Wettbewerb für den Ausbau
des Aare-Flussbades im Marzili, Bern.

In der letzten Nummer des vorigen Bandes (30. Juni d. J.) hatten wir das Ergebnis dieses beschränkten Wettbewerbes mitgeteilt. In Anbetracht der zunehmenden Bedeutung für sportliche Leibesübungen aller Art lassen wir hier noch die Pläne der beiden als gleichwertig in 1. Rang gestellten Entwürfe folgen, dies umso mehr, als die Einrichtung von Flussbädern zum Teil eigenartige Massnahmen erfordert. Wenn wir dabei zum Entwurf Nr. 3 auf dieser Seite noch zwei Einzelheiten beifügen, tun wir es, weil der Verfasser dieses Projektes als Schwimmwart des Berner Schwimmklub auf diesem Sportgebiet als besonders sachverständig anzusehen ist und deshalb seine Vorschläge auch anderweitig zur Anregung dienen können. Das Preisgericht beurteilte diese Entwürfe wie folgt:

1. Rang ex aequo, Entwurf Nr. 3.

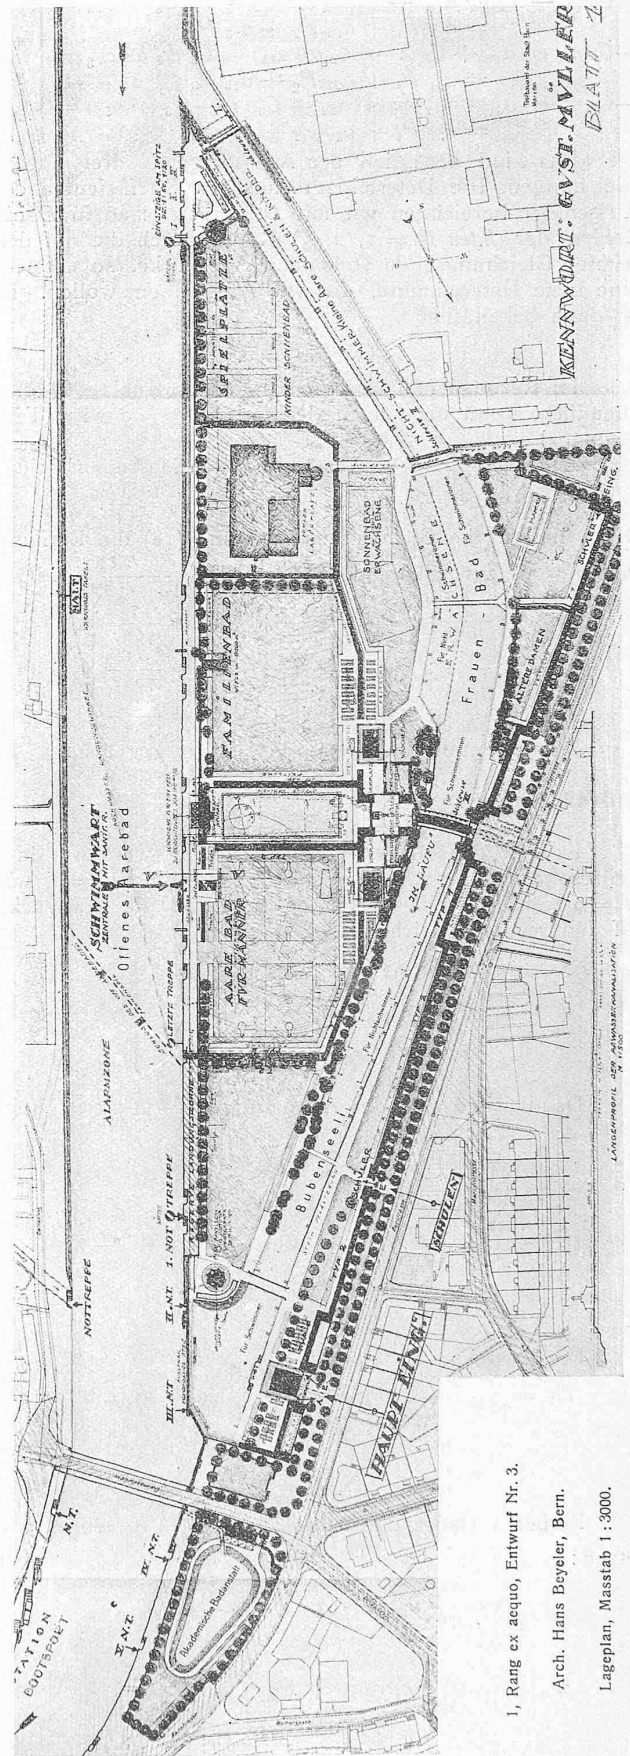
Entwurf Nr. 3 „Gustav Müller“. Die Aufstellung ist klar, übersichtlich und grosszügig vorgesehen. Die gewaltsame Symmetrie führt aber zu Anlagen, die mit den Programm-Bestimmungen nicht im Einklang stehen. Das Familienbad wird zu gross und der Spiel-

platz im Bubenseeli in unzulässiger Weise verkümmert. Das Projekt geht über die gestellte Aufgabe und das Bedürfnis einer Flussbad-anstalt hinaus. Speziell bezieht sich das auf die Ausgestaltung der Vorplätze und Eingänge zum Aare, Frauen- und Familienbad.

1. Rang ex aequo, Entwurf Nr. 4.
Architekten Lutistorf & Mathys, Bern.
Lageplan, Masstab 1 : 3000.

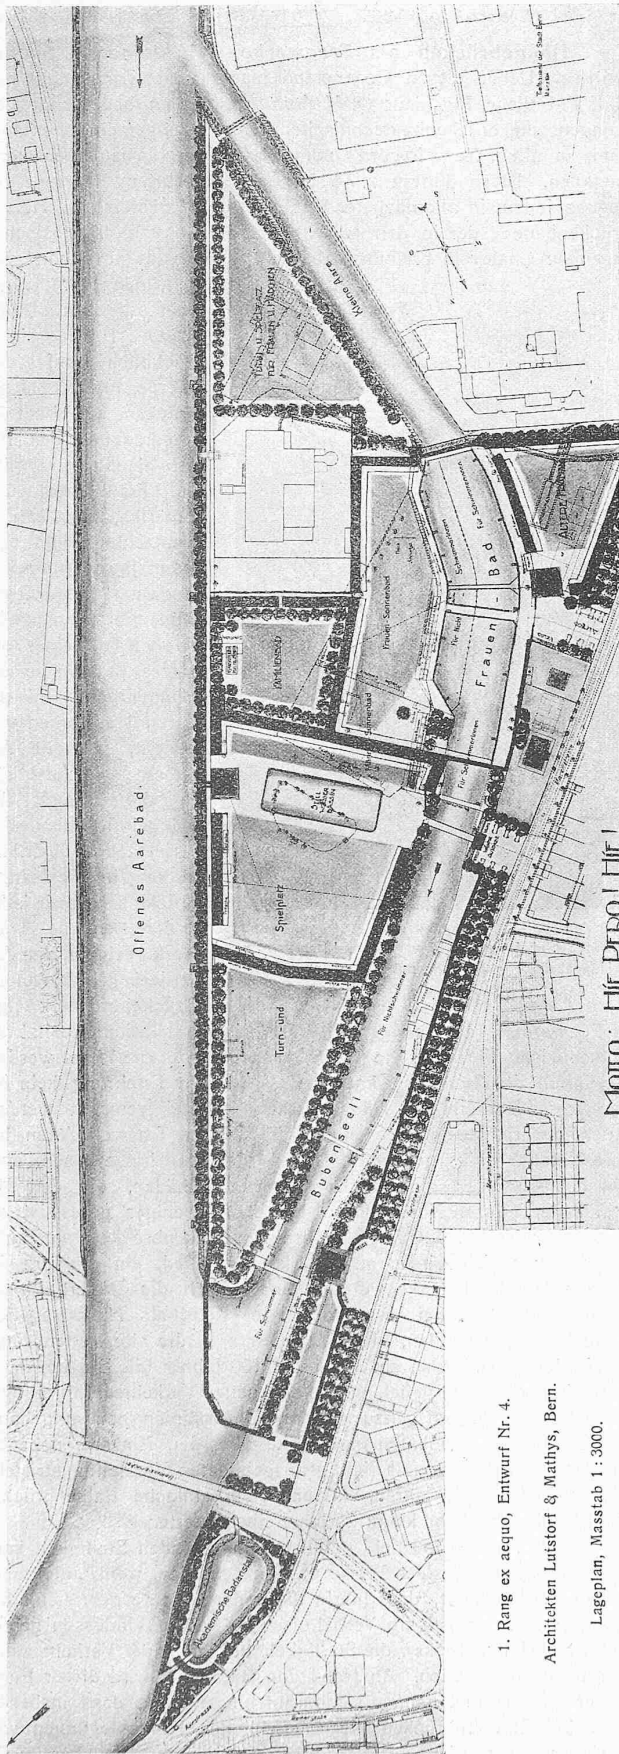
Der Turn- und Spielplatz im Bubenseeli muss unbedingt in der heutigen Grösse beibehalten werden. Der Eingang zum Bubenseeli ist weiter aareaufwärts zu stellen; Schülereingänge sollen der Kontrolle wegen mit den Haupteingängen vereinigt werden. Die vor-

geschlagene Zentralisation der Eingänge zu Frauen-, Aare- und Familienbad und Stillwasserbassin erschwert eine reibungslose Zirkulation und es sind die einzelnen Eingänge nicht gut sichtbar. Die vom Verfasser vorgeschlagene grundsätzliche, entgegen den Bestimmungen im Programm vorgesehene Trennung der Schwimmbad- und des Wirtschaftsbetriebes im Aarebad ist empfehlenswert. Der Platz für das Haus des Schwimmbadwartes ist richtig gewählt. Das Stillwasserbassin ist durch die seitlichen Kabinen zu sehr eingengt. Das Frauenbad wird durch den Eingang zur Dampfzentrale unterbrochen. Es fehlt eine unabhängige Verbindung. Gut ist der Vorschlag, den kleinen Aarearm im Spitz für Nichtschwimmer, denjenigen des bisherigen Frauenbades ganz für Schwimmer auszubauen. Die zweite Baumreihe an der Marzilistrasse ist zugunsten einer Vergrößerung der Frauenbadanstalt wegzulassen. Die Entfernung der beiden zu schonenden Gebäude an der Marzilistrasse widerspricht den Programmbestimmungen. Die Errichtung einer Quaimauer anstelle der heutigen Böschung im offenen Aarebad würde das landschaftliche Bild stören. Die Vorschläge für die Treppen beim Aarebad, sowie diejenigen für die Kabinen sind gut überlegt und zweckentsprechend. Die Alarm- und Signalvorrichtungen für den Rettungsdienst verdienen alle Anerkennung. Das Projekt ist in dieser Beziehung sporttechnisch gut durchstudiert.

Entwurf Nr. 4 „Hie, Pero! Hie!“ Die allgemeine Aufstellung ist gut und ungezwungen. Das Ganze schmiegt sich der bestehenden Anlage möglichst an. Die Entfernung der Kabinen längs des rechten Ufers des Frauenbades ist lobend zu erwähnen. Die Anlage wird dadurch übersichtlich. Die Eingänge stehen am richtigen Ort, dagegen ist das Badwärterhaus im Bubenseeli zu weit in die Anlage hineingerückt und zerschneidet dieses in ungünstiger Weise. Der nordseitige Eingang zum Bubenseeli ist wegzulassen. Der Turn- und Spielplatz im Bubenseeli ist in seiner jetzigen Grösse beizubehalten. Beim Frauenbad sollte die bestehende Blendschleuse als Abschluss desselben dienen. Eine Notwendigkeit zur Verschiebung der Brücke im Frauenbad ist nicht vorhanden, diese sollte vielmehr am alten Ort gelassen werden. Das nächst der Marzilistrasse gelegene Bad für ältere Frauen ist westlich gegen die Strasse hin zu erweitern und die zweite Baumreihe wegzulassen, da bei der vorgesehenen Anlage zu viel an nutzbarem Badeplatz verloren geht. Das Frauensonnenbad, sowie das Familienbad sind gut disponiert, dieses insbesondere hat gute Zugänge. Die Ausbildung der kleinen Aare in ihrem obersten Teil zu Badezwecken wurde vom Verfasser bedauerlicher Weise nicht vorgesehen. Die Orientierung des Stillwasserbassins ist richtig, könnte aber zugunsten des Spielplatzes mehr südlich verschoben werden. Zu- und Auslauf, sowie Sprunggerüste fehlen. Der Zugang zur Dampfzentrale mit Passerelle ist richtig gelöst. Das Projekt lässt jedoch im Unklaren betreffend Anlage der Aborte, Douchen, Treppen und Kanalisation. Die Hochbauten sind ungenügend studiert; so fehlen direkte Hauseingänge, ausgenommen beim Aarebadhaus. Grundriss und Fassaden stimmen nicht überein.
